# Høring: Ansøgninger om stormflodssikring af 12 eksisterende metrostationer

Metroselskabet har ansøgt om at sikre 12 eksisterende metrostationer mod en 2000 års stormflod

### **Høringssvar - Ansøgning om ændring/opgradering af højvandsbeskyttelsen ved Metrolinje M1 og M2 i København**

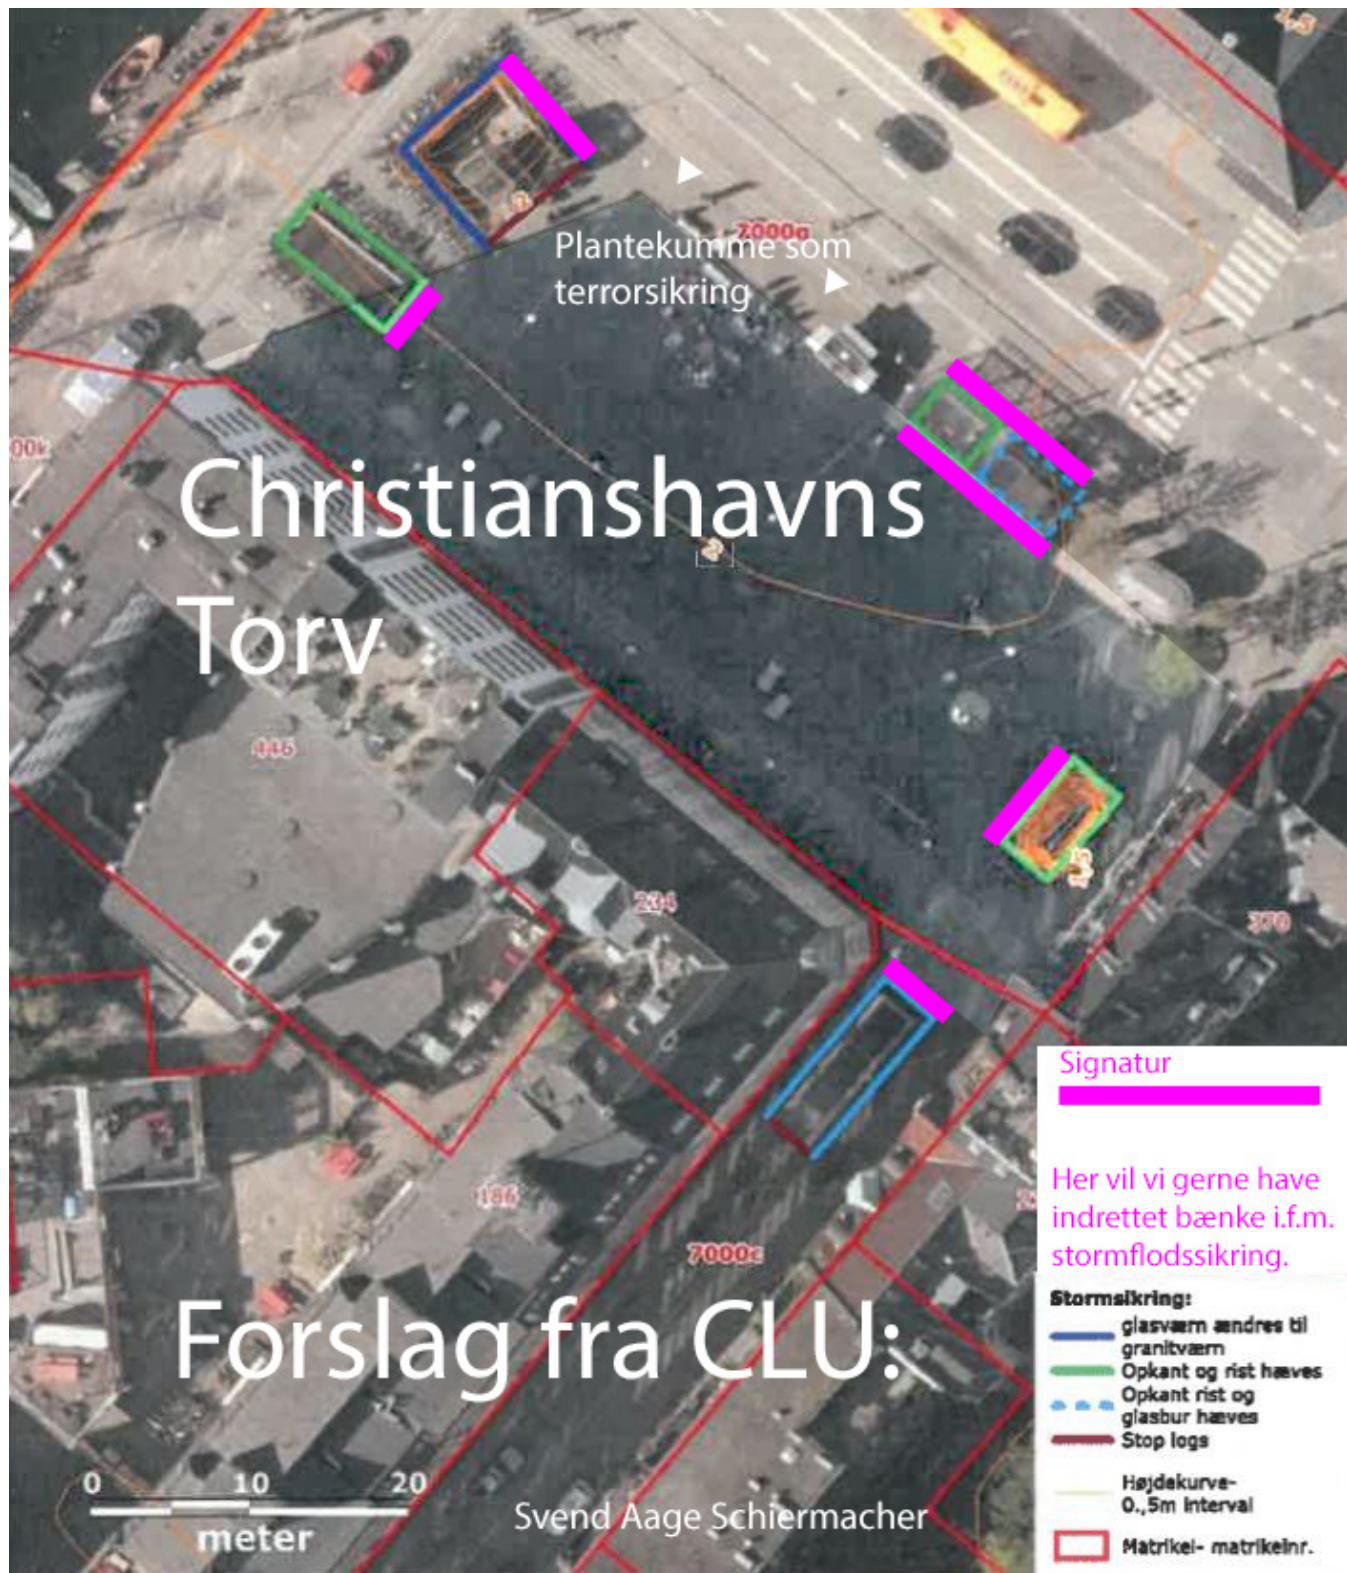
Vi kunne f.eks. foreslå, at når hovedtrappenedgangen skal have ændret sit værn, så kunne der laves dels et dobbelt værn med et hulrum i midten, således at der kunne plantes mindre træer/buske i hulrummet, (se f.eks. vedhæftede foto) dels udformes en bæk mod Torvegade til travle pendlere. (Se vedhæftede oversigtsforslag).

I det vedhæftede forslag ses også forslag til bænke flere andre steder og begrønning, som samtidig kan anvendes til terrørsikring. Forslaget viser, at der kunne opstilles bænke på hver side af ventilationsristen ved busstoppestedet.

Da Torvets sydligste ventilationsrist ligeledes foreslås forhøjet, vil mange af Torvets nuværende brugere komme til at mangle en

siddeplads, vi kunne derfor foreslå, at man opsatte en bæk mod Torvet (se vedhæftede oversigtsforslag).

Bagtrappenedgangen skal ligeledes have udskiftet glasværnet, og der kunne vi også foreslå et dobbelt værn, således at der kan blive plads til grønt og mindre træer imellem værnsvæggene. Foran værnet kunne ligeledes opsættes en bæk mod Torvet til glæde for de mange brugere af Torvet (se vedhæftede oversigtsforslag).
